Wyjaśnienia treści SWZ (zestaw 7 , 13÷18)

Dotyczy: postępowania prowadzonego w trybie przetargu nieograniczonego, o wartości szacunkowej powyżej progów unijnych, w oparciu o przepisy ustawy z dnia 11 września 2019r. Prawo zamówień publicznych (Dziennik Ustaw z 2022r., poz. 1710), którego przedmiotem jest: „*Budowa budynku dydaktycznego wraz z garażem podziemnym polegająca na rozbudowie i przebudowie budynku biblioteki Uniwersytetu Papieskiego Jana Pawła II w Krakowie*” **znak sprawy ZP.240.22 – 32.**

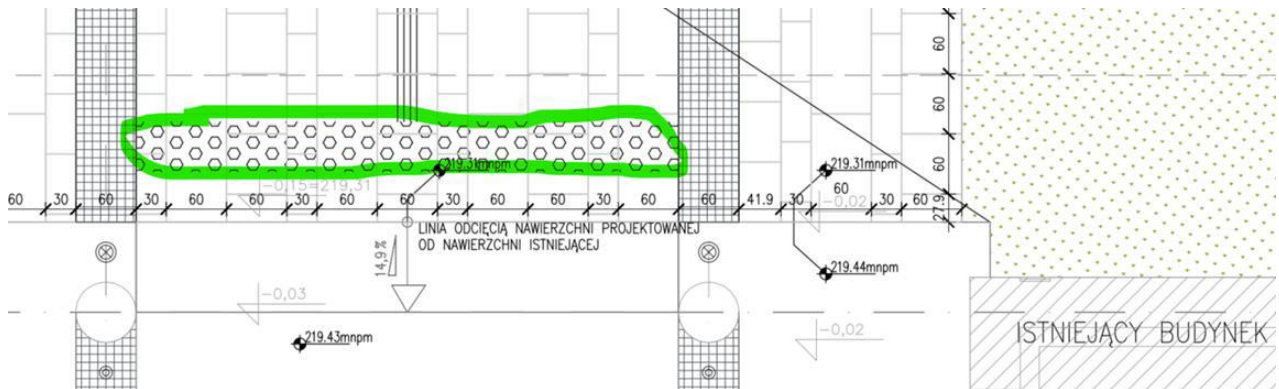
3. Czy wykonanie pasów z kostki bazaltowej i kostki granitowej na dziedzińcu jest w zakresie zadania? Jeżeli tak, w związku z brakiem uwzględnienia w pozycjach kosztorysowych proszę o informację, w którym etapie należy ująć w/w prace.

ODP: Wykonanie pasów z kostki bazaltowej i kostki granitowej na dziedzińcu jest objęte projektem i niniejszym postępowaniem. W związku z powyższym przedmiotowe prace należy ująć w wycenie w etapie II realizacji.
